**Verslag huishoudelijke elektrische installatie op laagspanning en zeer lage spanning****Algemeen:**

Referentie: 011-20260320-02	Datum controle: 20/03/2026
Keurder: 011

Eigenaar: Maria De Schoenmaeker	EAN-code: 541448820062162072
Adres installatie: Jan Willemstraat 3, 2830 - Blaasveld	Nummer teller(s): 1SAG1105312515
Distributienetbeheerder installatie: Fluvius	
Datum uitvoering installatie:	<input checked="" type="checkbox"/> Vóór 01/10/1981 <input type="checkbox"/> Tussen 01/10/1981 en 01/06/2020 <input type="checkbox"/> Vanaf 01/06/2020
Type:	<input checked="" type="checkbox"/> Woonenheid <input type="checkbox"/> Niet-huishoudelijk <input type="checkbox"/> PV <input type="checkbox"/> Batterij <input type="checkbox"/> Laadpaal

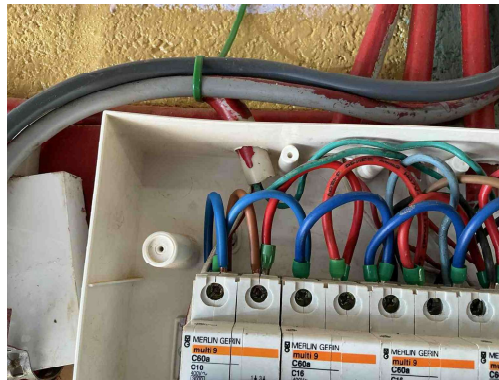
B17 - De voedingsspanning is niet op elk bord vermeld (Boek 1: 3.1.3.3).
Opmerking: Oa alle borden

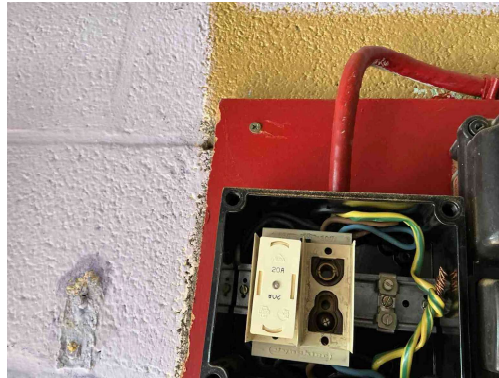
T21 - Het elektrisch materieel is niet geplaatst volgens de voorschriften van de fabrikant/ regels van goed vakmanschap . (Boek 1: 1.4.1.3)

Opmerking: Oa ophangvijzen bord 1, aarding bord 2

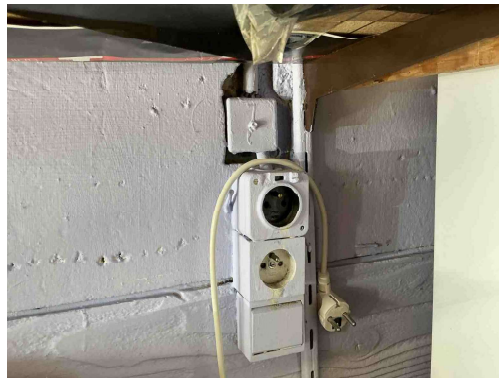
B30 - De houder van de beveiliging in een huishoudelijke ruimte is niet voorzien van aangepaste kalibreerelementen (Boek1: 5.3.5.5).

Opmerking: Oa bord 2 en 3

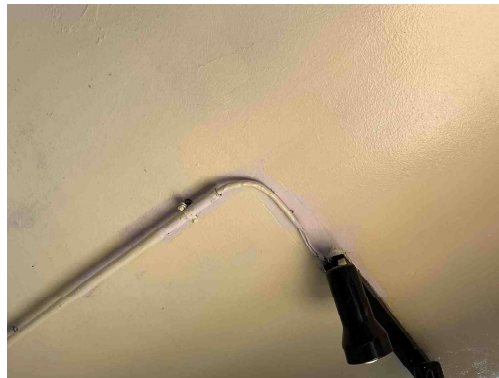
T11 - De contactdozen waarvan de toegekende stroomsterkte maximaal 16A en de toegekende spanning maximaal 250V bedraagt en niet bedoeld zijn voor de voeding van een of meerdere verbruikstoestellen voor een specifiek doel en niet geplaatst zijn in of op schakel- en verdeelborden, beschikken niet of IPXX-D (incl. gemeenschappelijke delen residentieel geheel) (Boek 1: 4.2.2.3/5.3.5.2).

Opmerking: Oa garage , keuken

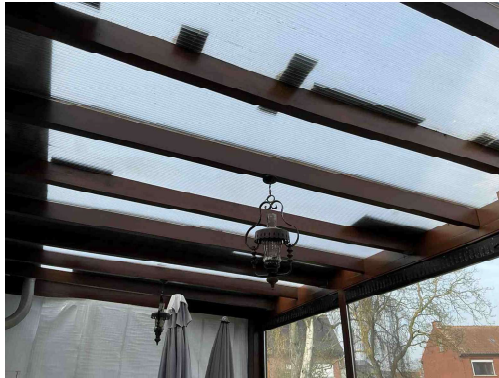
A20 - Er bevindt zich een contactdoos zonder beschermingsgeleider in de elektrische installatie. Deze is niet geplaatst achter een differentieelstroombeschermingsinrichting met grote (max. 30mA) of zeer grote (max. 10mA) gevoeligheid.

Opmerking: Oa keuken , slaapkamers

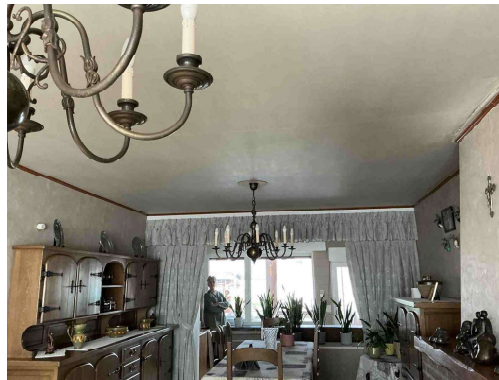
Klasse 0 toestel is niet toegestaan
Opmerking: Oa woonkamer , hal, veranda

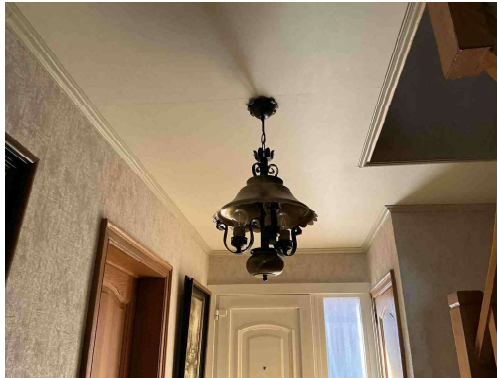
Klasse 0 toestel is niet toegestaan
Opmerking: Oa woonkamer , hal, veranda

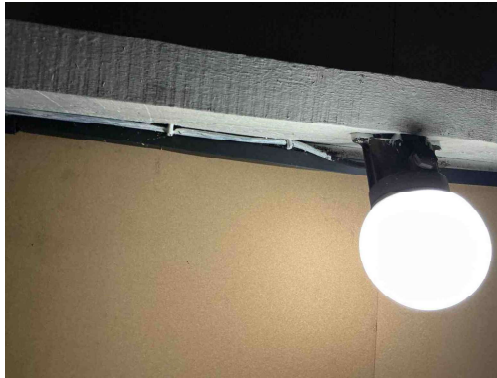
Klasse 0 toestel is niet toegestaan
Opmerking: Oa woonkamer , hal, veranda

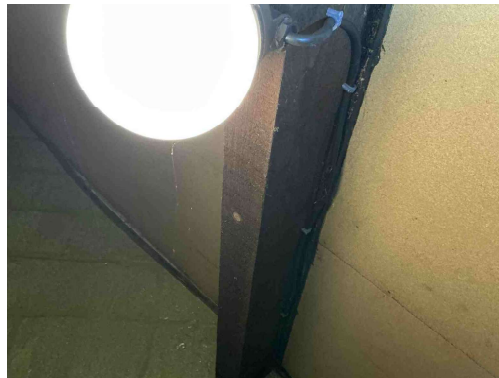
C38 - Het gebruikte kabeltype (snoerkabel) voldoet niet aan de specificaties die van toepassing zijn op voedingsleidingen voor vaste installatie (Boek 1: 1.4.2.1, 5.2.6.2).
Opmerking: Oa zolder, veranda

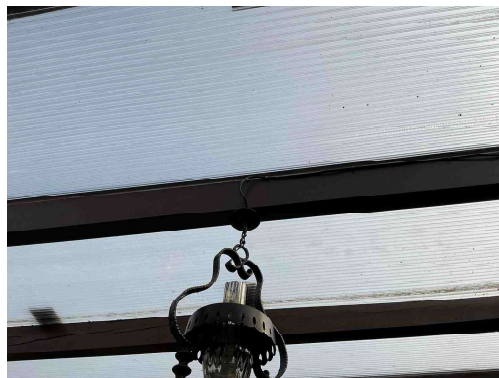
C38 - Het gebruikte kabeltype (snoerkabel) voldoet niet aan de specificaties die van toepassing zijn op voedingsleidingen voor vaste installatie (Boek 1: 1.4.2.1, 5.2.6.2).

Opmerking: Oa zolder, veranda

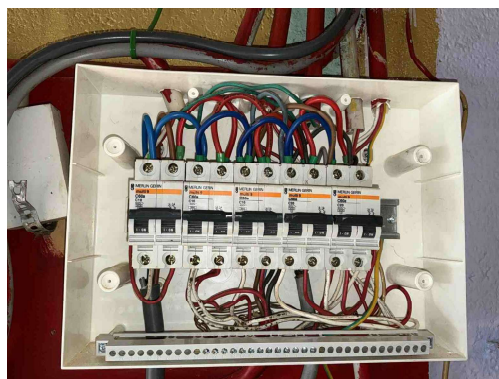
C38 - Het gebruikte kabeltype (snoerkabel) voldoet niet aan de specificaties die van toepassing zijn op voedingsleidingen voor vaste installatie (Boek 1: 1.4.2.1, 5.2.6.2).

Opmerking: Oa zolder, veranda
